WURLITZER
Deutsche Wurlitzer GmbH

SI-MA-48

Transistoren BC 337 in CD-Musikautomaten

Transistors BC 337 in CD jukeboxes

SCC 40315 Transistor T1-T4 / T10-T14 / T16 / T17 / T30

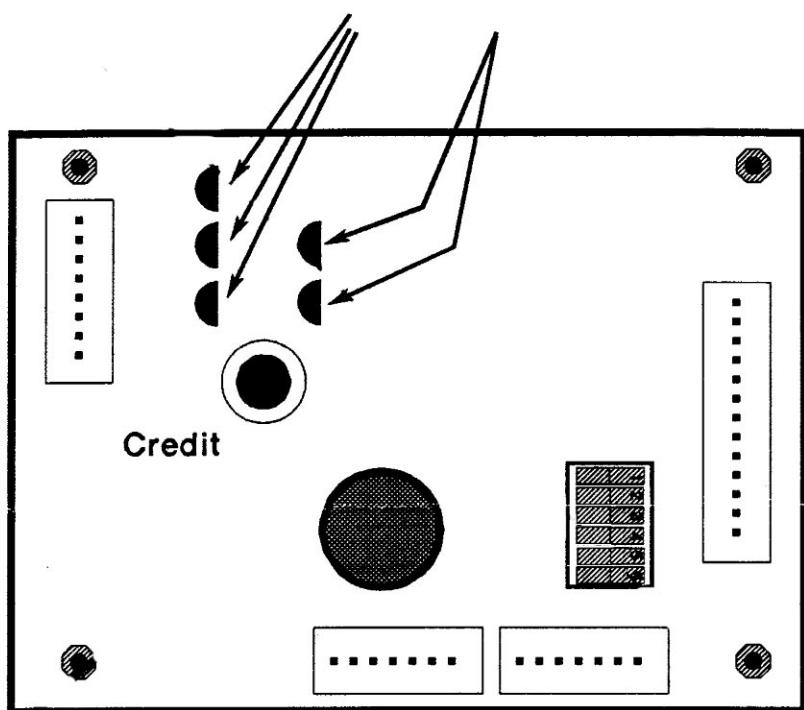
If any of the above faults is observed we recommend to exchange all transistors BC 337 in the SCC control, the opto coupler interface and the EMP interface, enclosed diagrams showing the transistor locations.

BC 337
